Dodatek č. 1 ke Smlouvě o dílo

Název zakázky:
Přístavba, nástavba a stavební úpravy pavilonu „C“ – část A
(Hemodialýza a Gastroskopie) v areálu Nemocnice České
Budějovice, a.s.

ZMĚNOVÝ LIST Č. 01

ZMĚNOVÝ LIST Č. 02

NEVOJNICE, BŮDEJOVICE o.s. - pilotové zábrání

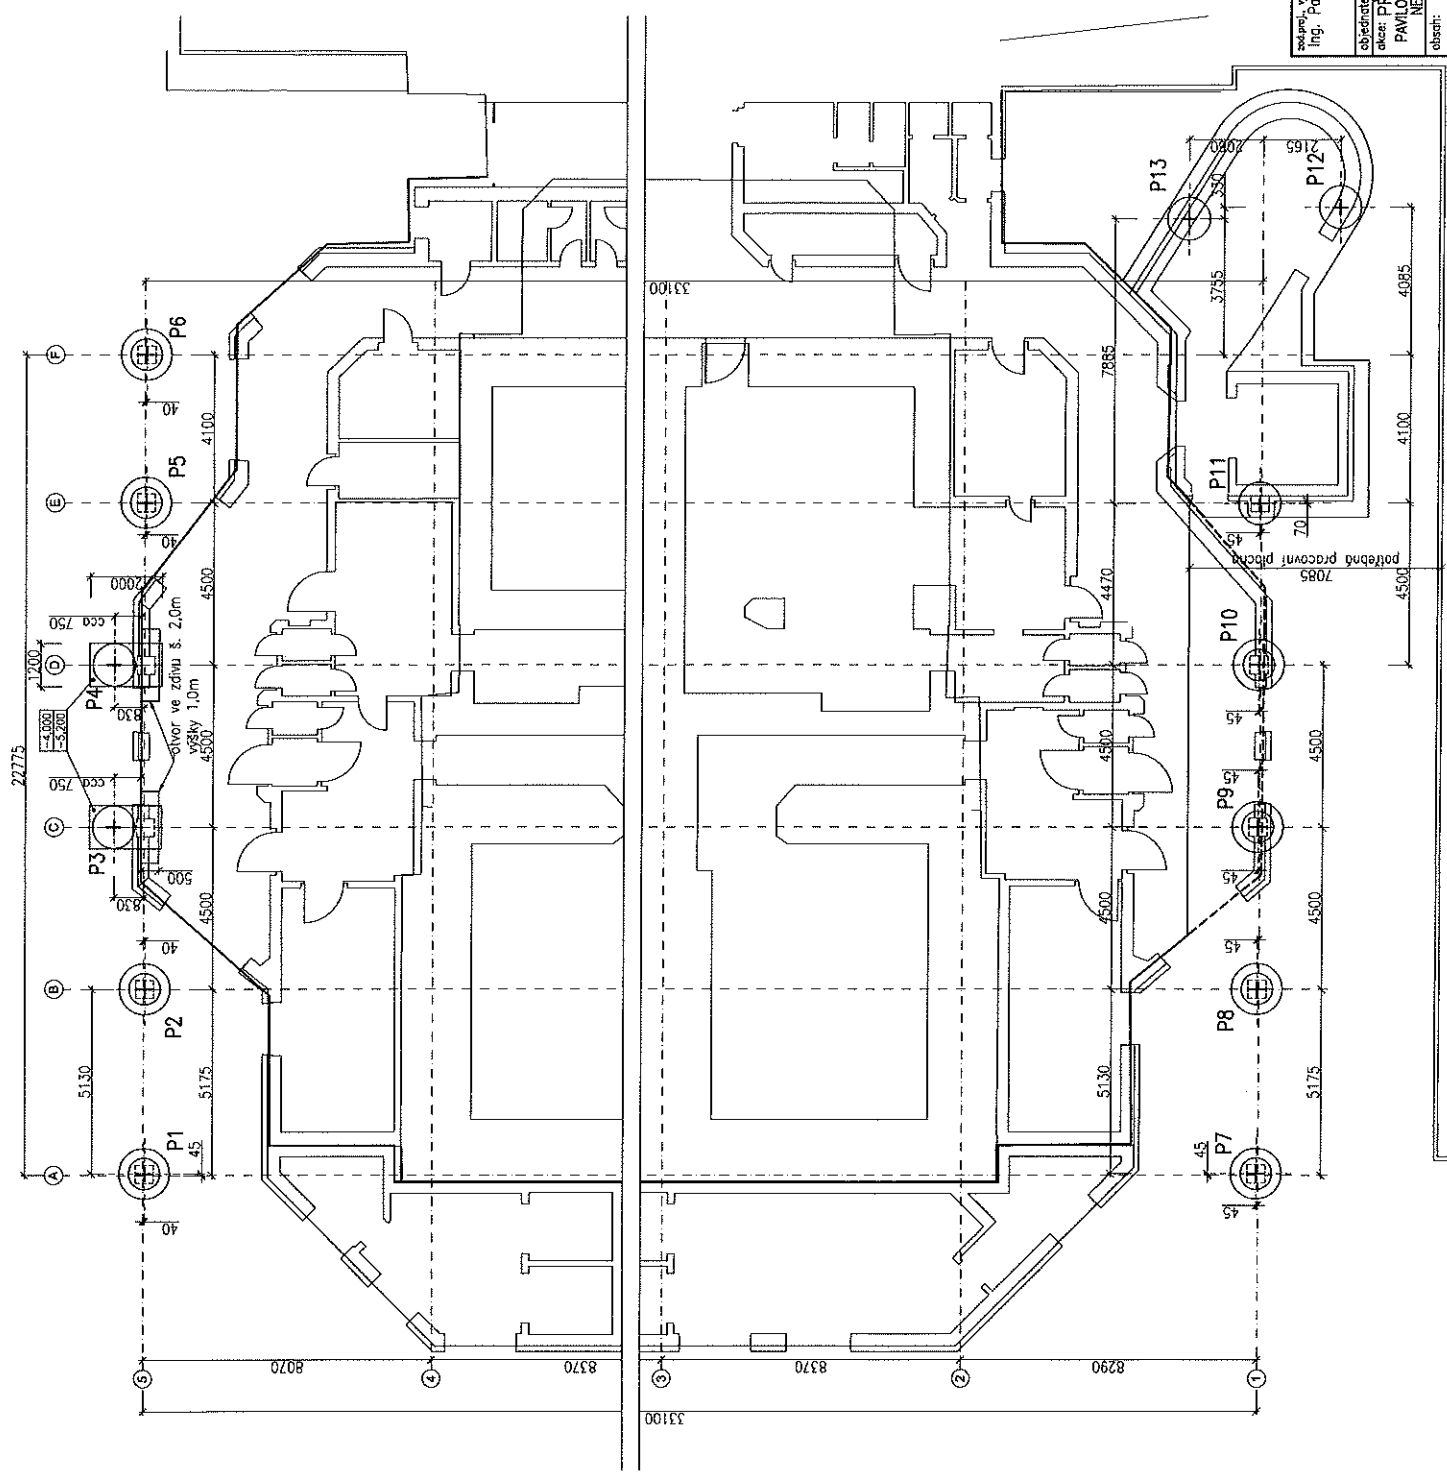
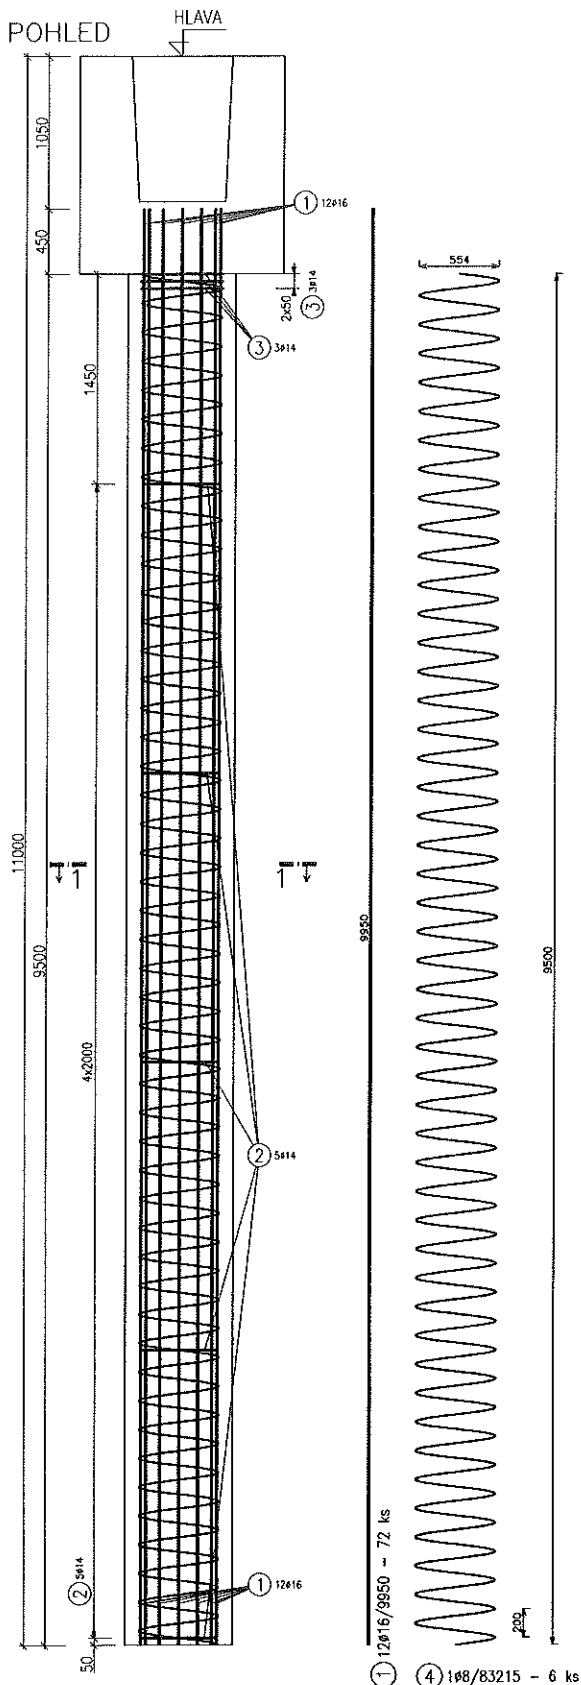
Na základě změny geologie oproti geologickému průzkumu a zatížení přístavby nového objektu na jižní straně v místě schodiště SCH2 budou oproti stávající PD provedeny nové piloty P11 – P13.

Dle požadavku investora, aby se co nejméně zasahovalo do stávajícího stavu a provozu nemocnice v 1.PP, budou původní piloty P3 a P4 posunuty. Nad tyto piloty bude proveden excentrický základ, který roznese zatížení nové přístavby. Na základě těchto úprav, bylo provedeno menší ubourání základů, stávajícího zdiva a otvoru ve stropní konstrukci.

Tento změnový list obsahuje dopočet skutečného množství pilot na základě geologického posouzení. Dále obsahuje zhotovení excentrického základu a odpočet neprováděných prací na severní straně (bourání základu, zdiva a prostupu stropem) z důvodu posunutí pilot P3 a P4.

STĚNÍČÍ PŘEDSTĚNA 1:50

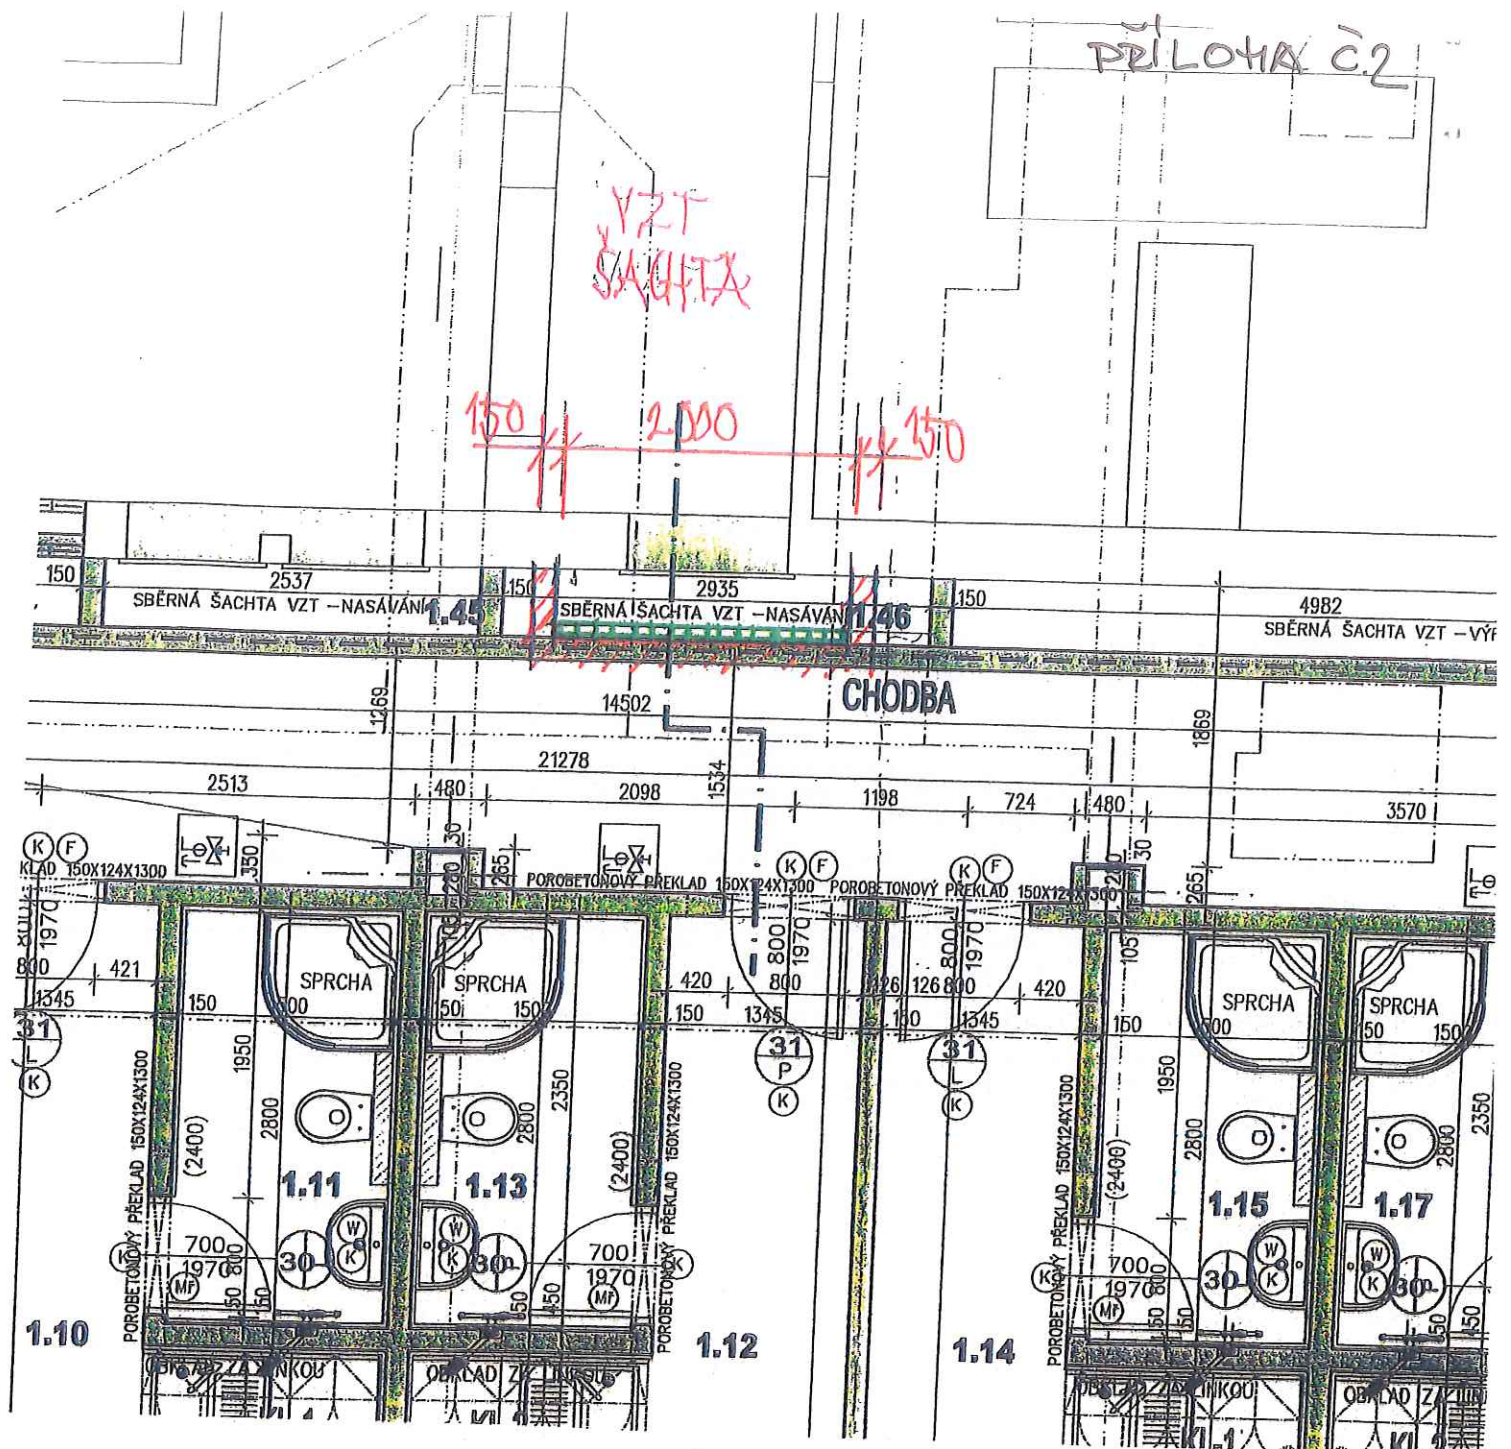
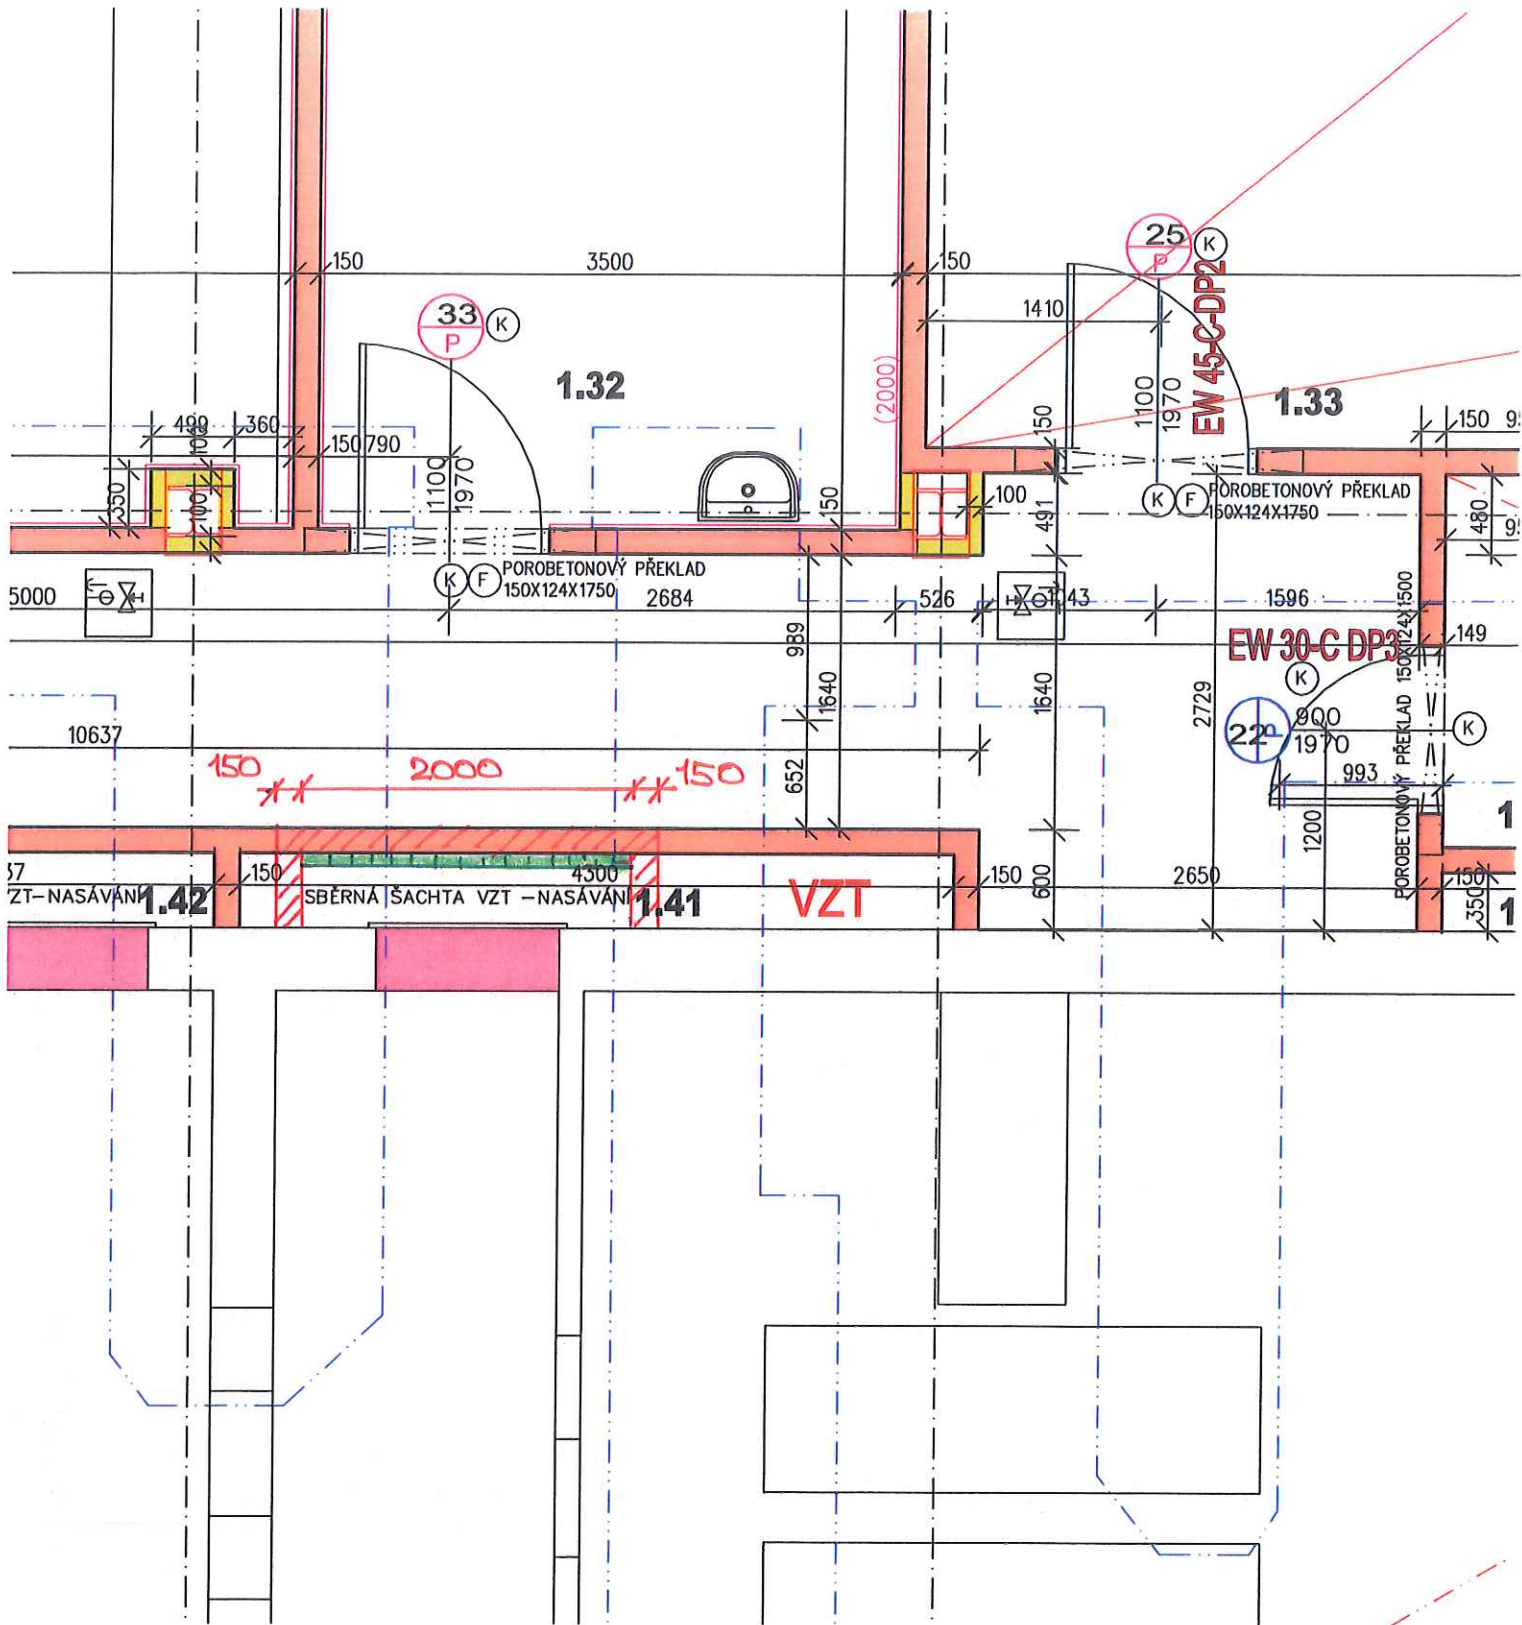
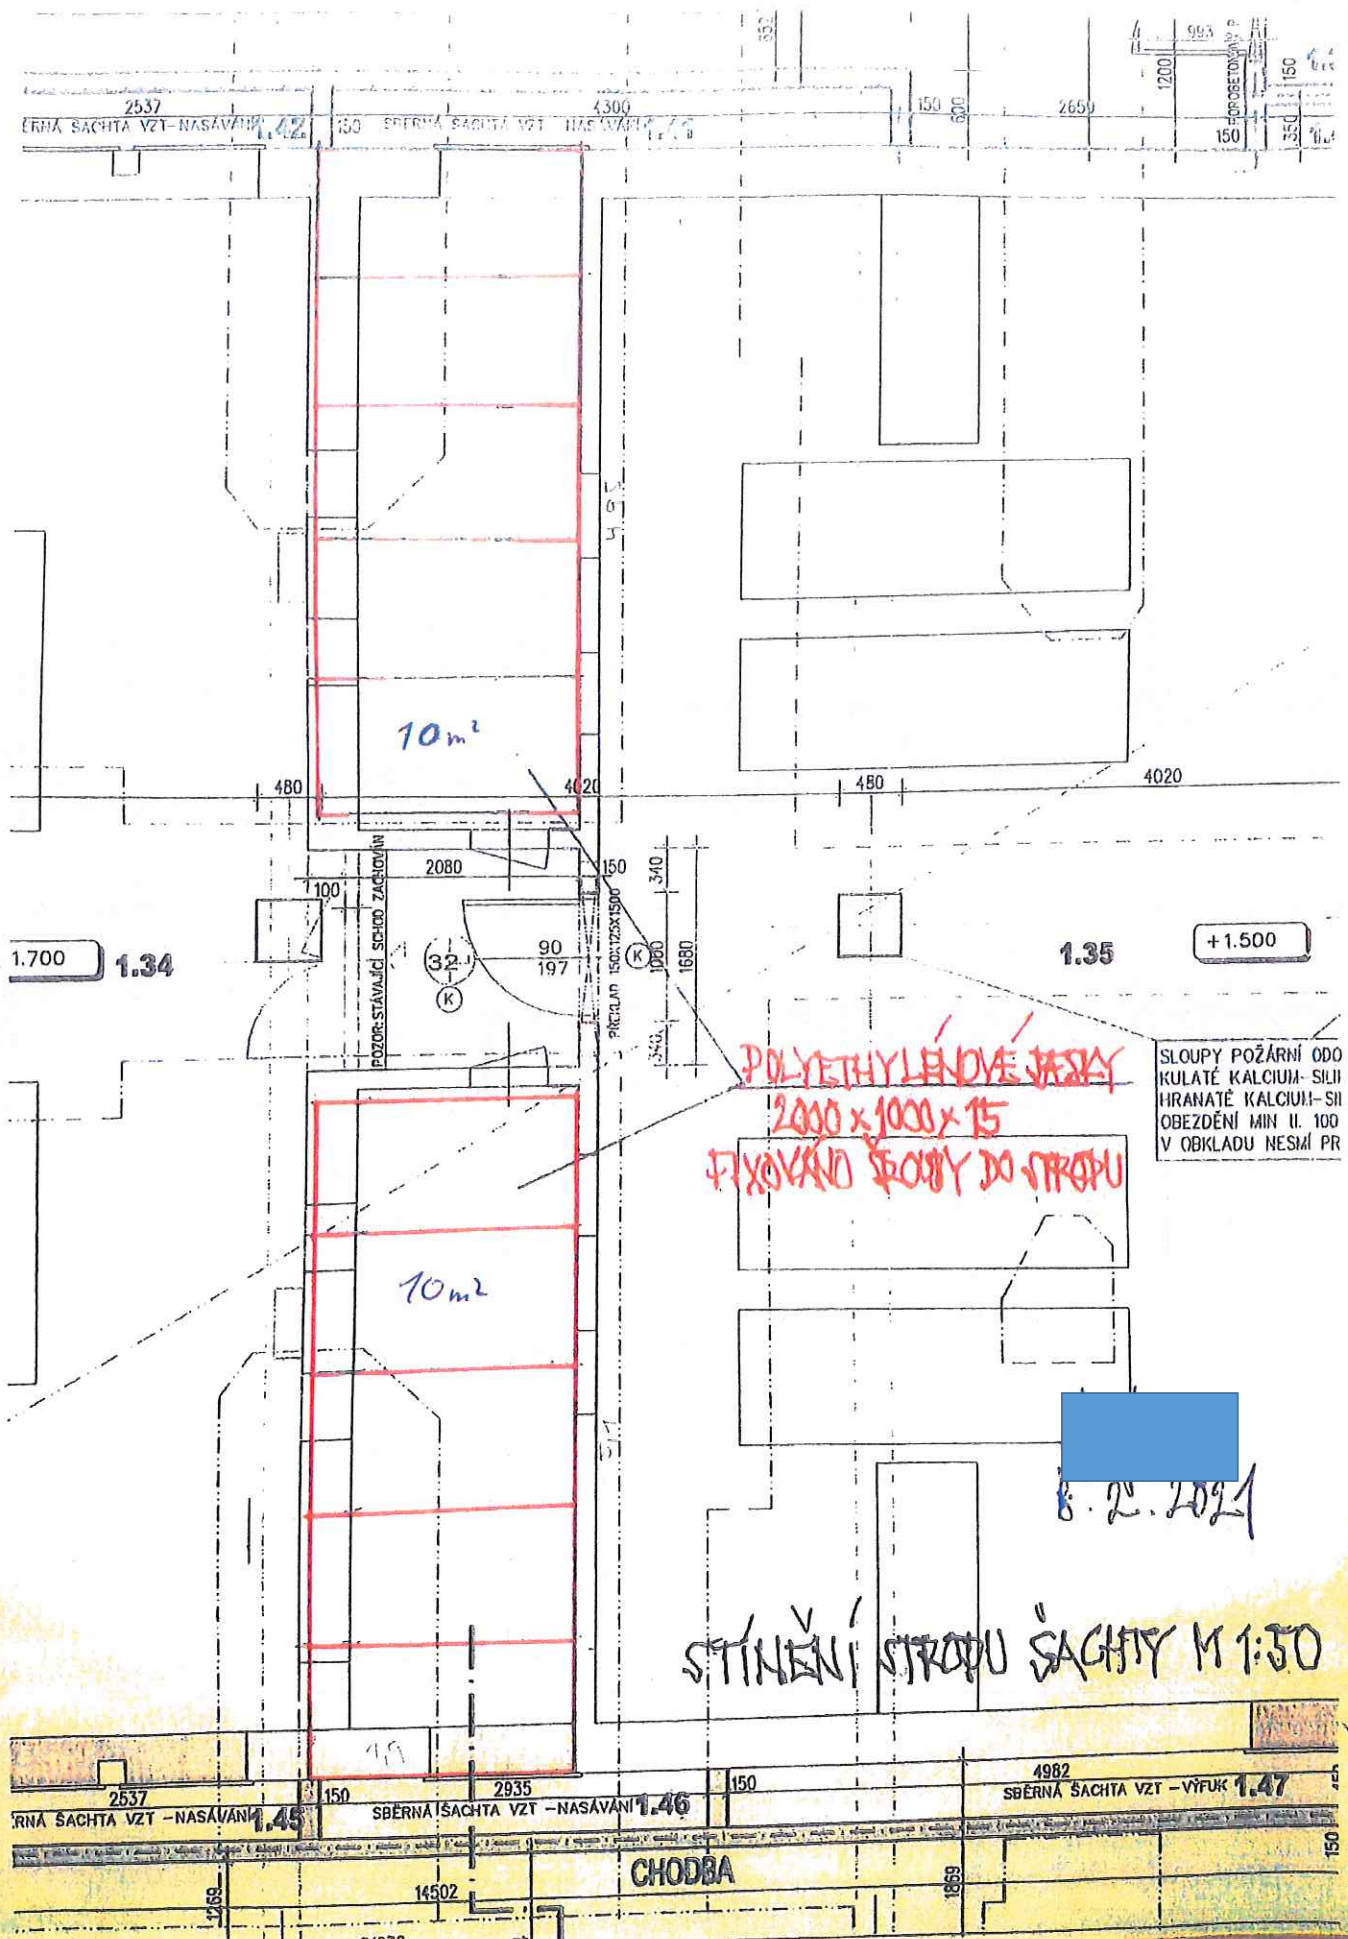
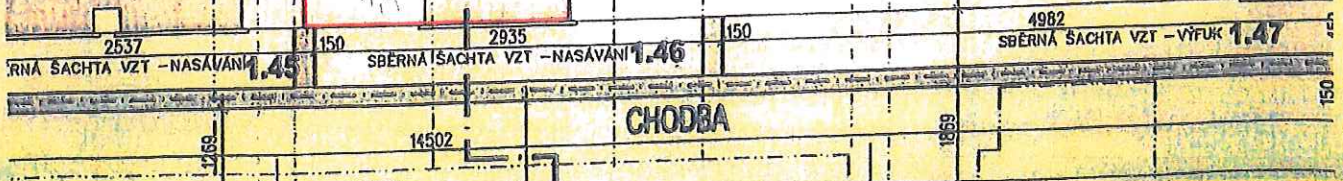
Dopočet trvalého odstínění výdechů vzduchotechniky od ozařovačů, z kterých neustále proudí škodlivé záření.

Na základě dodatečně předané směrnice NCB_ONO_SME_2021 týkající se radiační ochrany stávající části Pavilonu C, musí být provedeno trvalé odstínění výdechů vzduchotechniky od ozařovačů. Opatření vyplývající z uvedené směrnice se zásadním způsobem dotýká staveniště a jednotlivých pracovišť, na nichž je dílo prováděno. Ozařovače jsou z větší části dne v provozu, proto při provádění díla proudí přes stávající výdechy vzduchotechniky a stávající strop strojovny vzduchotechniky škodlivé záření. Na základě požadavku investora bude nově provedeno trvalé stínění a to obezděním šachty z betonových tvárníc a stínících tvarovek NEUTROSTOP tvaru C. Stropní konstrukce nad strojovnou vzduchotechniky bude z části doplněna polyethylenovými deskami.

Tento změnový list obsahuje odpočet příčky z pórobetonových tvárníc v místě trvalého stínění. Dále obsahuje přípočet betonových tvárníc, stínících tvarovek NEUTROSTOP tvar C a polyethylenové desky na stávající stropní konstrukci.

POLYETHYLENOVÉ JASKY
 2000 x 1000 x 15
 FIXOVANO ŠROUBY DO STROPU
